Samodzielny Publiczny Zespół Opieki Zdrowotnej  
Dział Zamówień Publicznych

SPZOZ/SAN/ZP/484/2017

Sanok, dnia 26 września 2017r.

dotyczy: nr postępowania **SPZOZ/PN/35/2017** na roboty budowlane w przedmiocie zadania: „Poprawa bezpieczeństwa zdrowotnego w Regionie Bieszczadzkim poprzez rozbudowę i przebudowę SPZOZ w Sanoku – Etap I Blok Operacyjny i Centralna Sterylizatornia”.

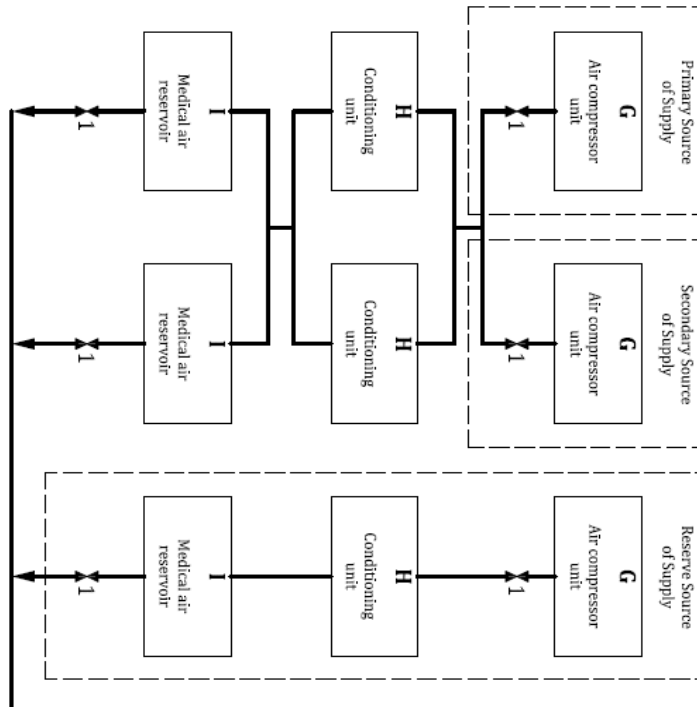
Czy Zamawiający dopuści strefowe skrzynki zaworowe monitorująco-alarmowe SZIAN wraz z sygnalizatorami zewnętrznymi instalacji gazów med. produkcji Insmed Rzeszów, jako zamienniki rozwiązań podanych w pkt. 20 i 21 opisu technicznego? Karta katalogowa w załączeniu.

**Odpowiedź:** Zamawiający informuje, iż dopuszcza wszystkie rozwiązania równoważne i lepsze od rozwiązań projektowych. Zamawiający nie będzie odnosił się do konkretnych wyrobów konkretnych producentów na etapie postępowania przetargu publicznego.
